제 3 장 건축면적

1. 관련법령 : 영 제119조 제1항 제2호(건축면적)

3. 질의회신

질의요지 지상노출 1m미만인 지하층 드라이에어리어 건축면적 산입여부.

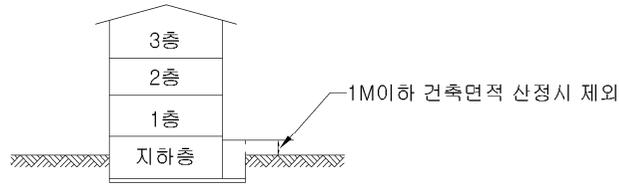
질의 건축물 지하층 외벽 바깥쪽으로 채광, 환기 등을 위하여 상부가 비어있는 공간 (일명 드라이에어리어, 지표면으로 0.2미터 돌출)이 있는 경우, 동 부분이 건축면적 또는 바닥면적에 산입되는지 여부.

회신 건축물의 건축면적 및 바닥면적의 산정은 귀 문의의 부분이 지표면으로부터 1미터 이하로 돌출되어 있고, 상부가 띄어 있는 상태(건축물 등이 없음)에서 거실의 용도가 아닌 단순히 채광, 환기 등을 위한 공간으로 사용되는 경우라면 건축면적 및 바닥면적 산입시 제외할 수 있을 것으로 판단됨.

질의요지 단독주택 옥외계단의 건축면적 산입여부.

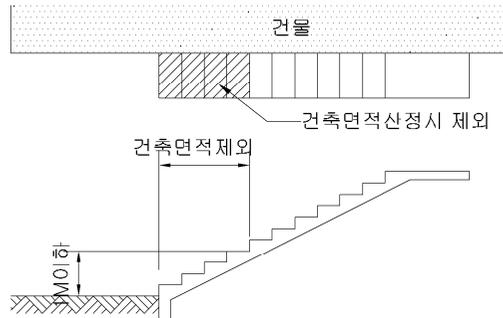
질의 단독주택(다가구)의 2층으로 올라가는 옥외계단의 건축면적 산입여부.

회신 주택의 옥외계단은 지표면으로부터 높이가 1m를 초과하는 부분을 모두 건축면적에 산입하는 것임.
